Dobroń, 10 lutego 2022 roku

Gmina Dobroń
ul. 11 Listopada 9
95-082 Dobroń

Dotyczy: postępowania o udzielenie zamówienia publicznego prowadzonego w trybie podstawowym bez negocjacji o wartości zamówienia nieprzekraczającej progów unijnych zgodnie z przepisami ustawy z dnia 11 września 2019 r. – Prawo zamówień publicznych (Dz. U. z 2021 r. poz. 1129 ze zm.) na zadanie pn.: „Wyposażenie Szkoły Podstawowej im. Jadwigi Wajsówny w Chechle Drugim w pomoce dydaktyczne i narzędzi TIK z utworzeniem wewnątrzszkolnej sieci komputerowej”

I piętro

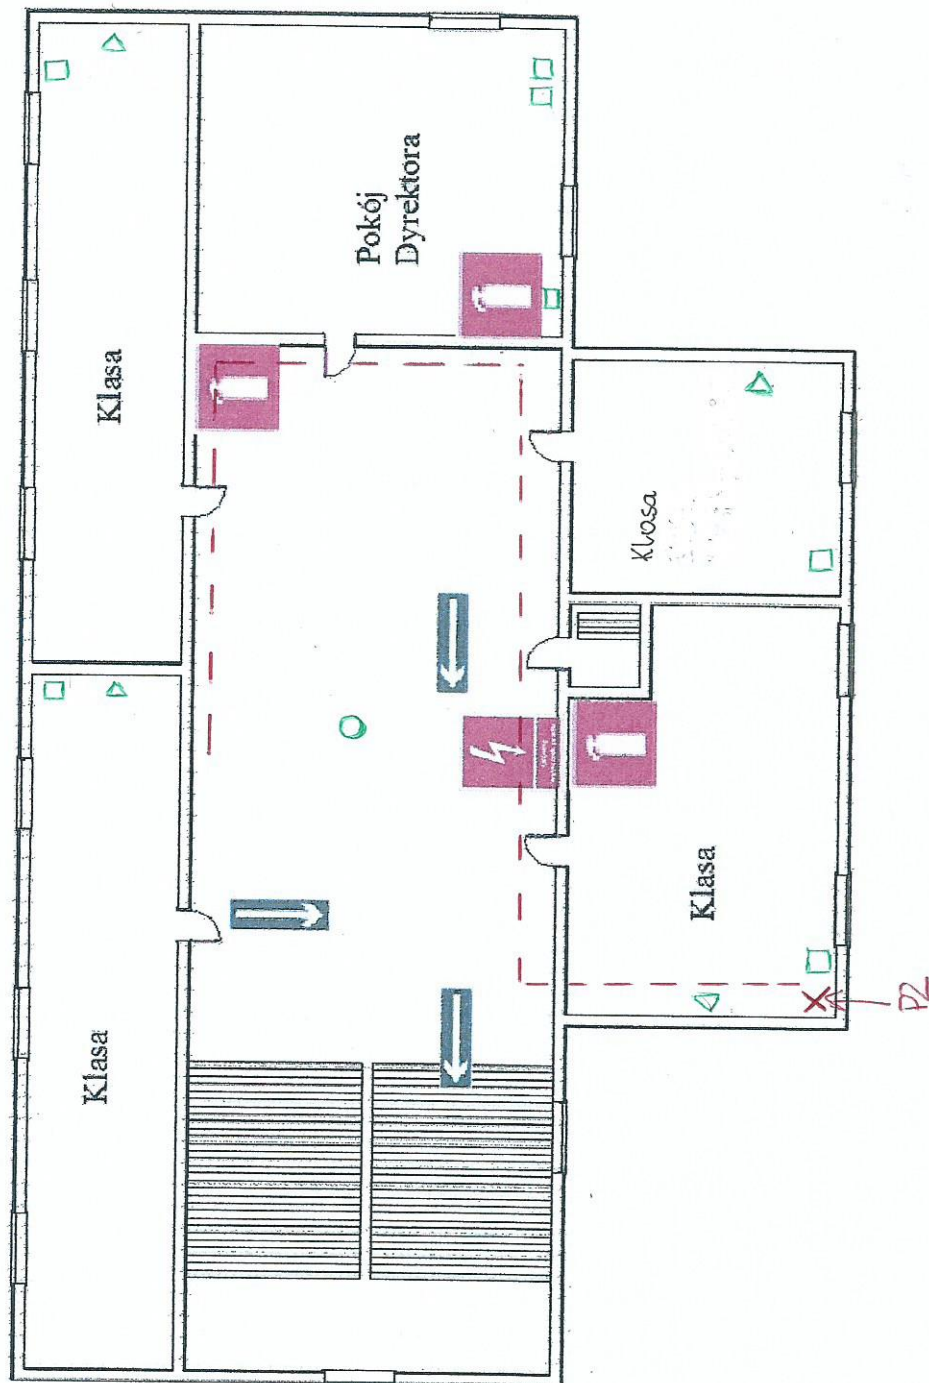
Wykonanie instalacji sieci polegać będzie na: rozprowadzeniu przewodów sieciowych po obiekcie, zamontowanie gniazd sieciowych, zamontowanie urządzeń sieciowych i skonfigurowanie tych urządzeń. Proszę o podanie zakresu prac jakie wymaga Zamawiający, a w szczególności:

Plan sytuacyjny budynku, z naniesionymi torami rozprowadzenia okablowania UTP, wysokość kondygnacji, lokalizacja punktu zbiorczego (umiejscowienie szafy rack), ilość i rozmieszczenie gniazd UTP, czy gniazda UTP mają być pojedyncze czy podwójne, jaką nadmiarowość mają posiadać listwy kablowe, w jakim standardzie ma być wykonana instalacja LAN?

Zamawiający załącza plan sytuacyjny budynku, z naniesionymi torami rozprowadzenia okablowania UTP. Jednocześnie Zamawiający informuje:

- a. wysokość kondygnacji – 3,60 m
- b. lokalizacja punktu zbiorczego (umieszczenie szafy rack) oraz ilość i rozmieszczenie gniazd UTP – zaznaczone na skanie
- c. gniazda UTP pojedyncze – 9 sztuk
- d. gniazda UTP podwójne – 14 sztuk
- e. jaką nadmiarowość mają posiadać listwy kablowe – 250 m
- f. instalacja LAN winna zostać wykonana w standardzie FTP CAT.6
